**Systém nabíjení elektrických vozidel vodivým
propojením –
Část 23: DC nabíjecí stanice**

**ČSN
EN 61851-23
OPRAVA 1
34 1590**

idt IEC 61851-23:2014/COR1:2016-05

Corrigendum

Obrázek 105

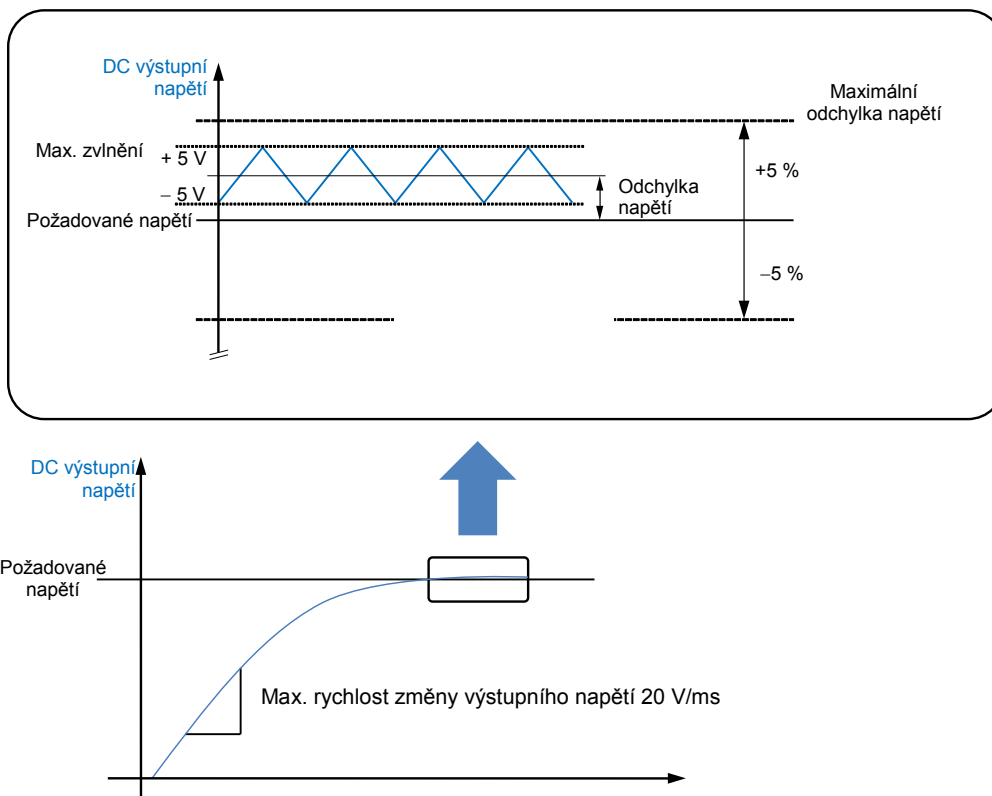
Nahrazuje se hodnota „8 V“ hodnotou „5 V“ a hodnota „10 %“ hodnotou „5 %“.

Obrázek AA.2

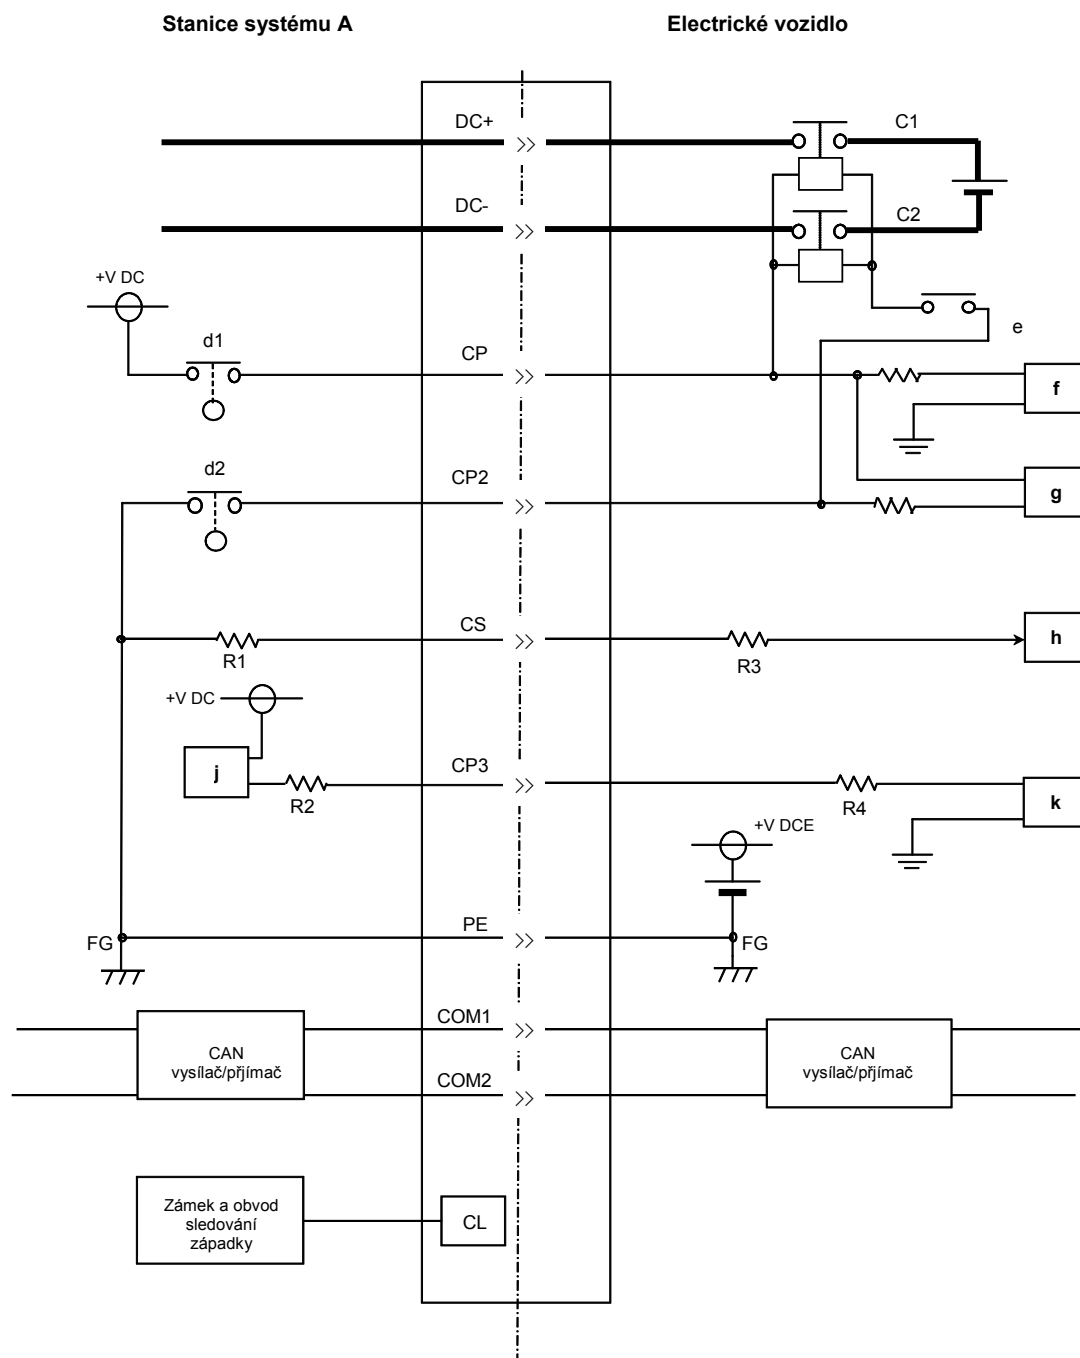
V části obrázku „Elektrické vozidlo“ se nahrazuje označení „+V DC“ označením „+V DCE“ takto:
